SOLICITATION AMENDMENT MODIFICATION DE L'INVITATION

Title - Sujet Runway Sweeper	
Solicitation No. - N° de l'invitation T3033-1924GN/B	Amendment No. - N° modif. 003
Client Reference No. - N° de référence du client T3033-1924GN	Date 2018-12-18
GETS Reference No. - N° de référence de SEAG PW-\$QCN-037-17541	
File No. - N° de dossier QCN-8-41060 (037)	CCC No./N° CCC - FMS No./N° VME
Solicitation Closes - L'invitation prend fin at - à 02:00 PM on - le 2019-01-10	Time Zone Fuseau horaire Heure Normale du l'Est HNE
F.O.B. - F.A.B. Specified Herein - Précisé dans les présentes Plant-Usine: <input type="checkbox"/> Destination: <input type="checkbox"/> Other-Autre: <input checked="" type="checkbox"/>	
Address Enquiries to: - Adresser toutes questions à: Roy, Alain	Buyer Id - Id de l'acheteur qcn037
Telephone No. - N° de téléphone (418) 649-2845 ()	FAX No. - N° de FAX (418) 648-2209
Destination - of Goods, Services, and Construction: Destination - des biens, services et construction:

Amendment 003 to our Solicitation to answer questions from the industry.

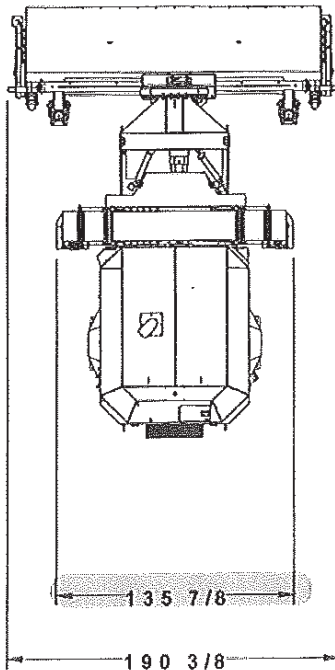
Question 7: Can you clarify the dimension of the criterion # 6, the width of the broom must be 144 inches according to the drawing and dimension (135-7 / 8 ") attached?

Answer 7: According to the drawing presented, the width 135 -7/8 "of the equipment is acceptable. We therefore accept a broom size ranging from 135 to 145 inches.
